主旨：檢送「漢翔航空工業股份有限公司沙鹿北二廠區開發案」
環境影響說明書申請備查內容(調整綠化配置)一式3份，
請查照。

漢翔航空工業股份有限公司

沙鹿北二廠區開發案

(調整綠化配置)

圖一 綠化配置變更說明

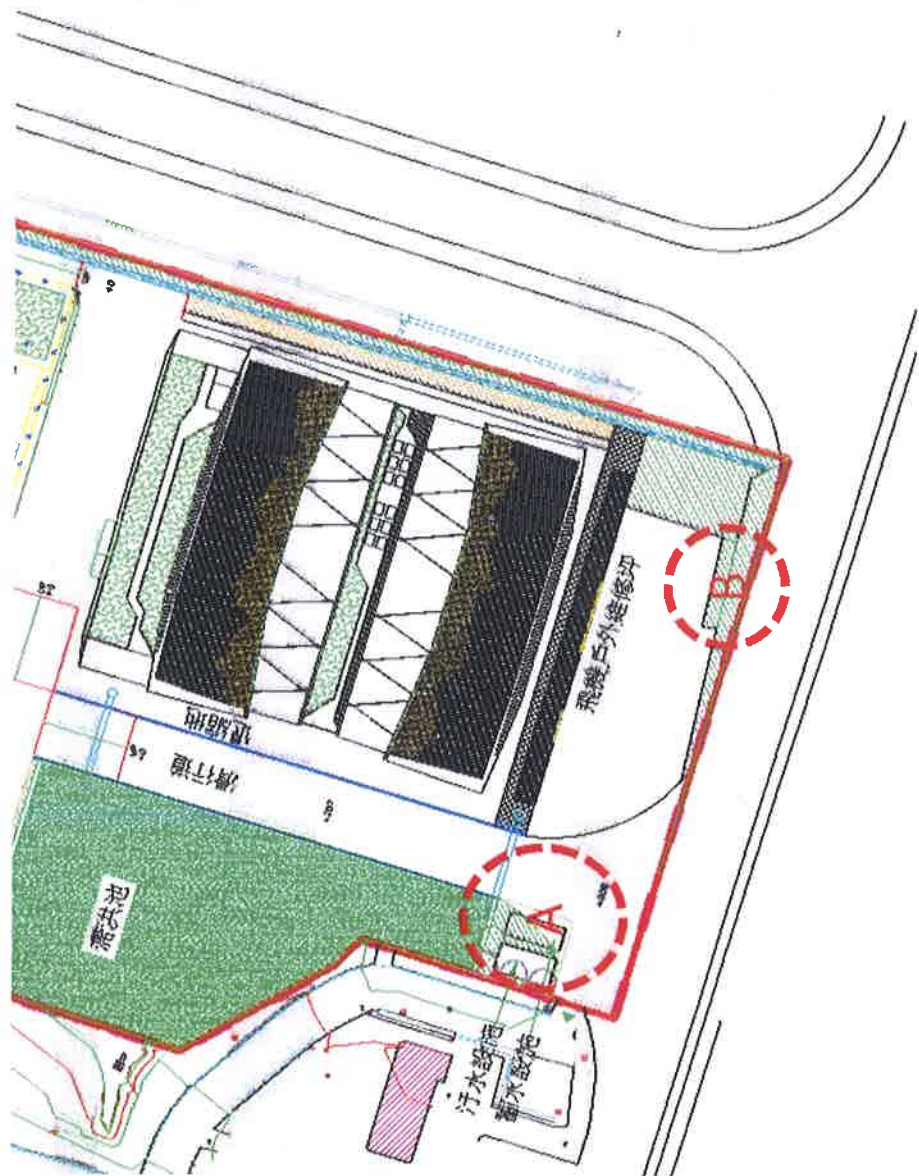
本案依據使用單位需求進行檢討，在綠化面積不變條件下，調整綠化配置，綠化配置變更說明如圖一，變更後綠化配置如圖二，本次配置變更原因如下：

1. 為更便利於飛機拖行，將滑行道南側開口轉角由直角變更為圓弧轉角，而減少綠地面積 156 m²。
2. 縮減南側戶外維修坪面積 156 m²，變更為綠地，補足前述減少綠地面積，變更後綠地總面積不變，屬非環境保護設施局部調整位置。

A(減少綠地面積) : 156m²
 B(補足綠地面積) : 156m²

圖4.2-2 廠區綠化配置圖(變更後)

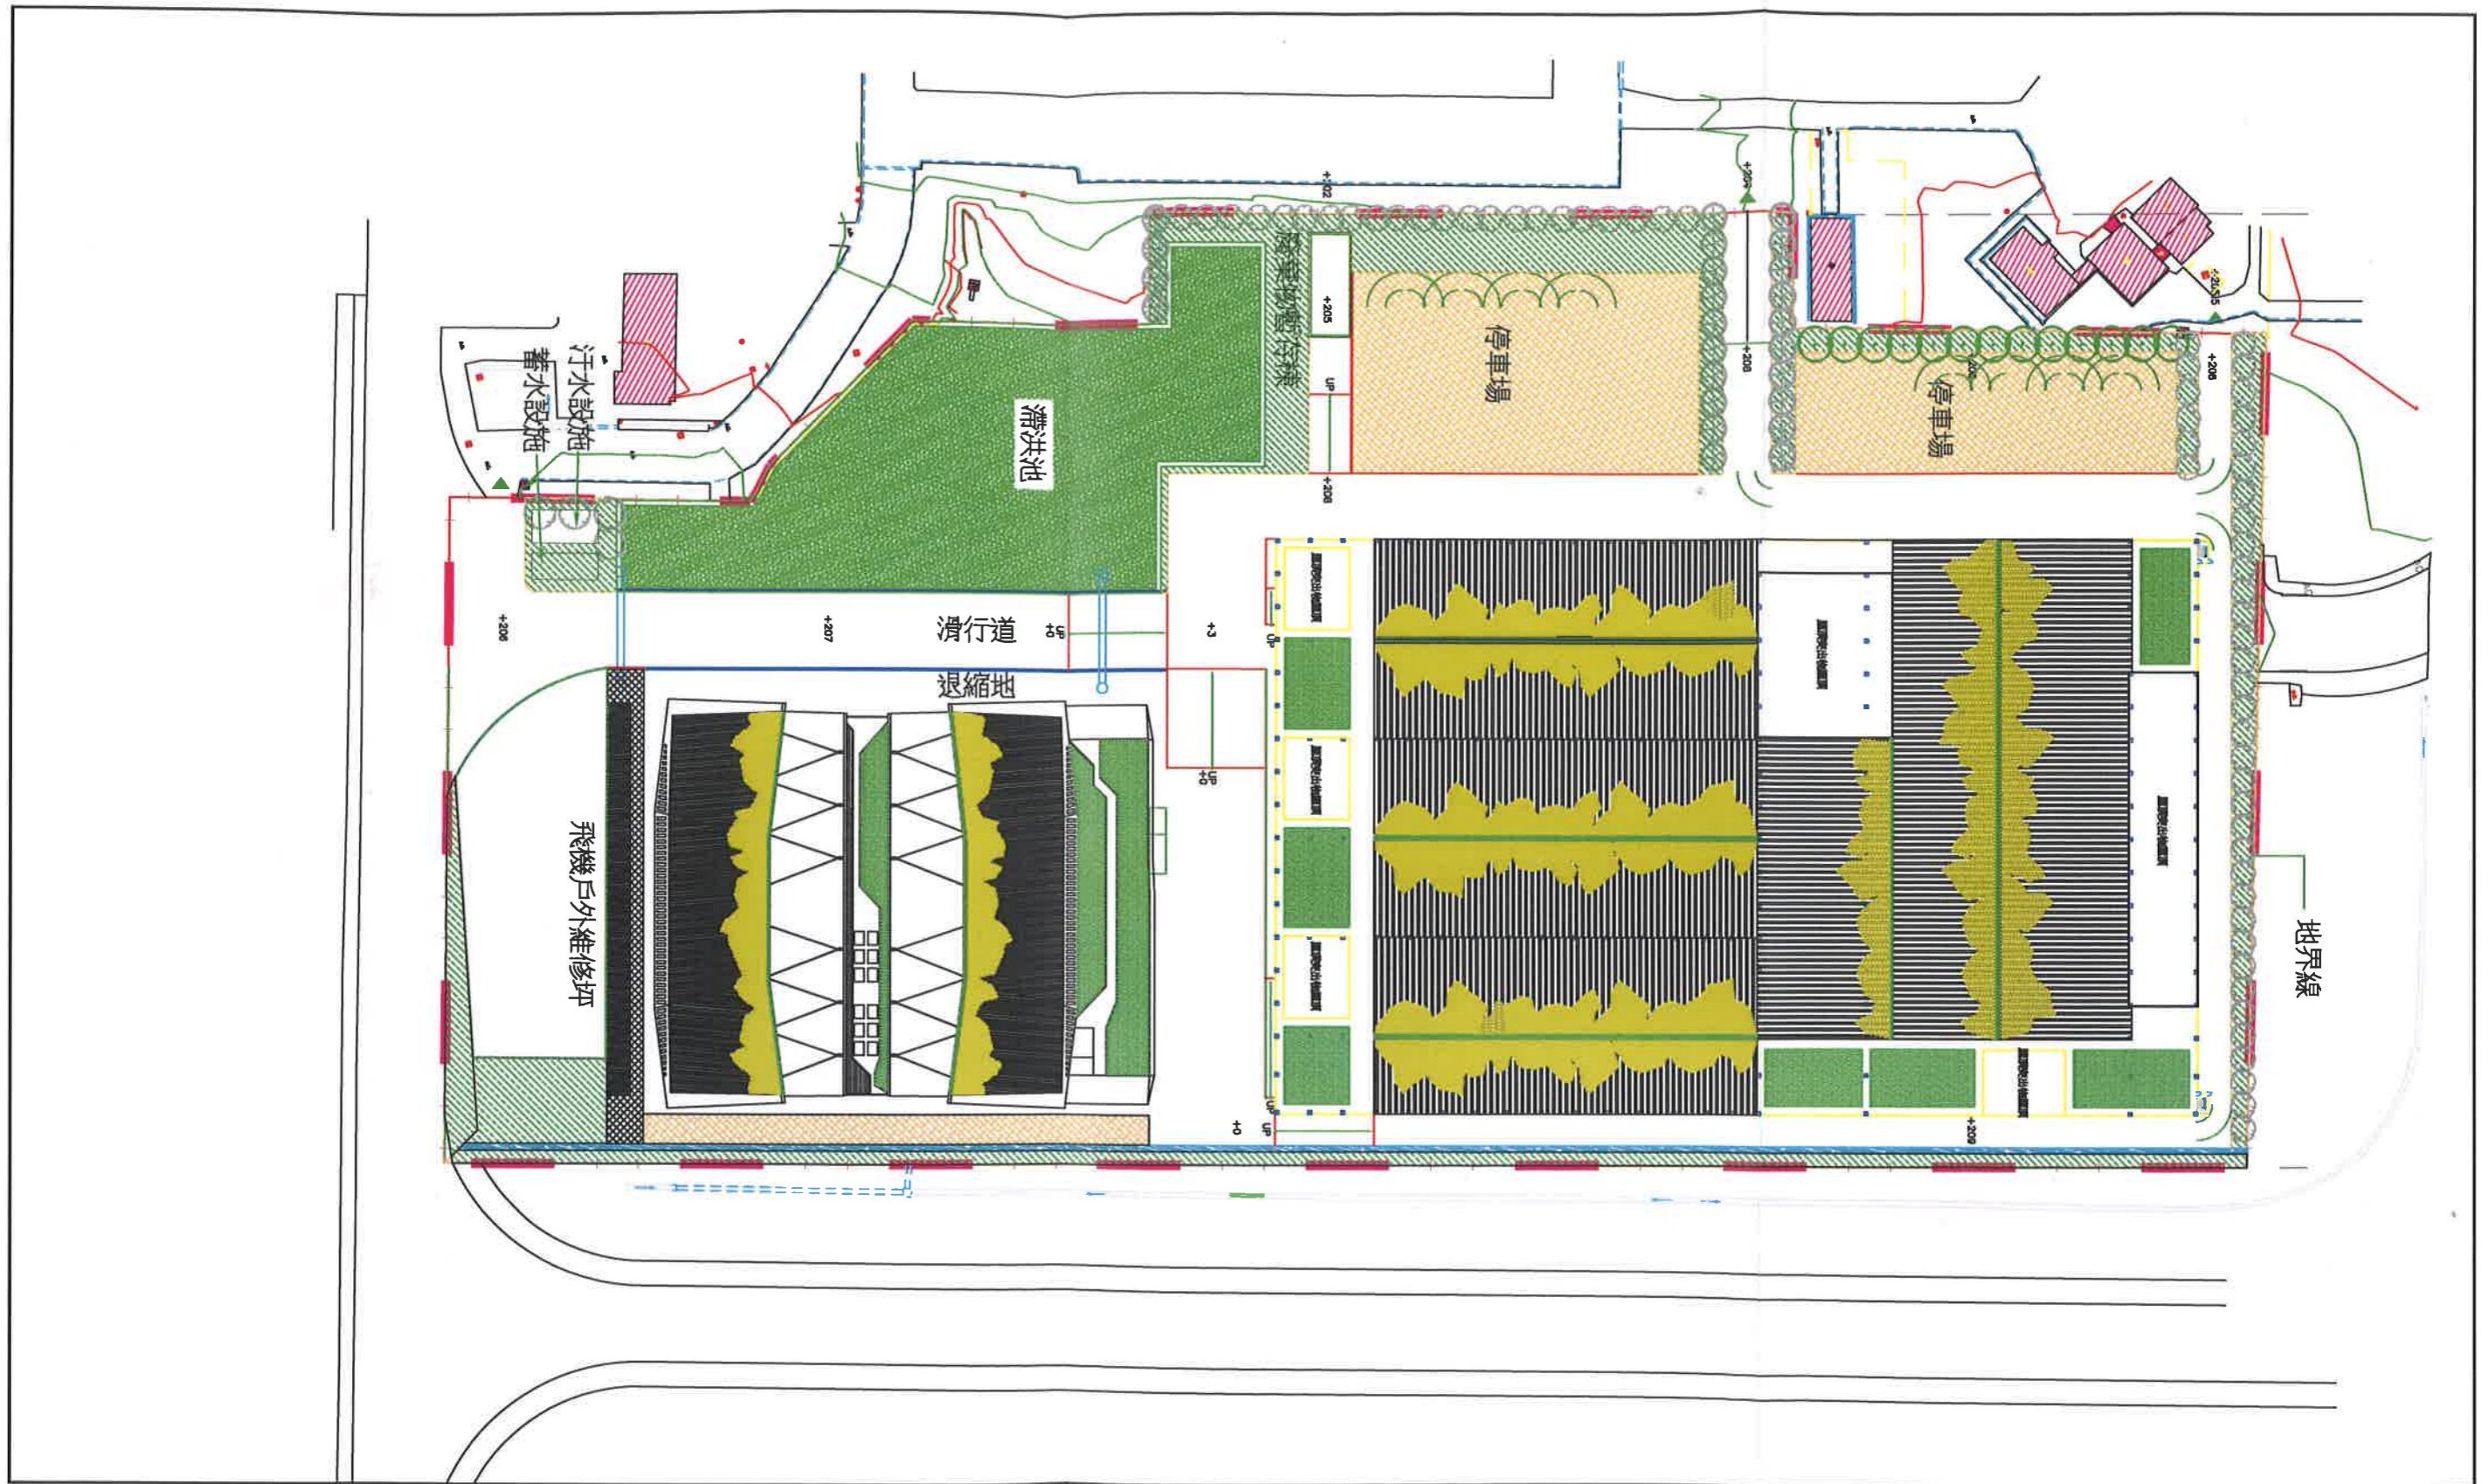
本案係依據「漢翔航空工業股份有限公司沙鹿北二廠區開發案環境影響說明書」(定稿本)第 5-12 頁廠區綠化配置圖，及臺中市政府環境保護局 104 年 11 月 9 日中市環綜字第 1040118370 號函同意備查內容第 14 頁廠區綠化配置圖(變更後)，提出綠化配置變更。
